Parere n. 703 del 17 marzo 2023

Progetto: Realizzazione della Rete Irrigua del distretto di Sinis sud. Condizioni ambientali n. 5, 6, 7 contenute nel decreto di compatibilità ambientale n. 350 del 11/08/2021 sulla base del parere della Commissione tecnica di verifica dell'impatto ambientale VIA e VAS n.80 del 26 marzo 2021 ID_VIP: 9241

Proponente: Consorzio di Bonifica	a dell'Oristanese
-----------------------------------	-------------------

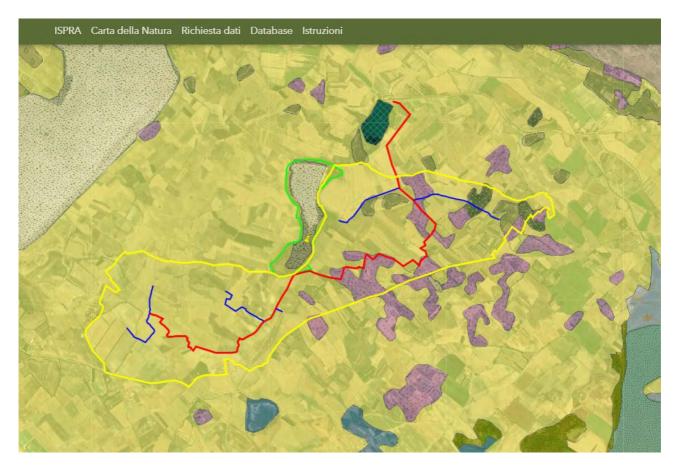
Di seguito viene rappresentata la situazione degli Habitat, ove risultano inseriti i layer relativi al perimetro del primo lotto (linea gialla), alla condotta principale (linea rossa), alle condotte secondarie (linea blu) e il perimetro della vegetazione peristagnale (linea verde).

Va rilevato che il sito maggiormente rilevante, il "Pauli Murtas", è esterno all'area del primo lotto e sostanzialmente distante dalla condotta principale e da quelle secondarie. Ove la condotta principale, a metà circa del tracciato, si avvicina costeggiandolo per circa 200 m., gli scavi sono previsti nella cunetta della strada bianca. Il tratto principale in questione passa anche adiacente al "Pauli Benatzu su Moru" (più a sud) ma questo risulta molto più piccolo del precedente come estensione e capacità di accumulo idrico, tanto che per buona parte dell'anno è asciutto.

Pertanto la **condizione ambientale n. 05**, è **non ottemperata**, ma ottemperabile in ossequio a quanto sopra riportato e in particolare in relazione alle necessarie risposte alle *esigenze trofiche e di nidificazione della fauna* di interesse con ecopunture, interventi integrativi mirati di ricomposizione ecologica e di ripristino ecosistemico a partire dai pochi elementi di habitat residuali esistenti e loro riordino bioecologico e funzionale (cura e sostegno alla rinaturalizzazione dei rimboschimenti, contenimento dell'ingresso di specie aliene).

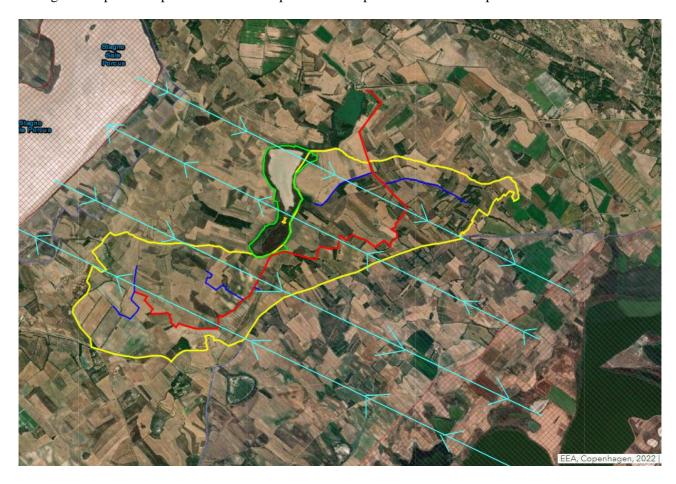
Precisando che si trovano totalmente al di fuori del primo lotto dei lavori. Di seguito è riportato il posizionamento del primo lotto rispetto ai siti di cui sopra.

La ridotta dimensione delle fasce di scavo da realizzare per la posa in opera delle tubature (sia primarie che secondarie) rappresentano attività che non appaiono potere mettere in pericolo gli habitat delle varie specie di anfibi, rettili, mammiferi e uccelli indicate in precedenza.
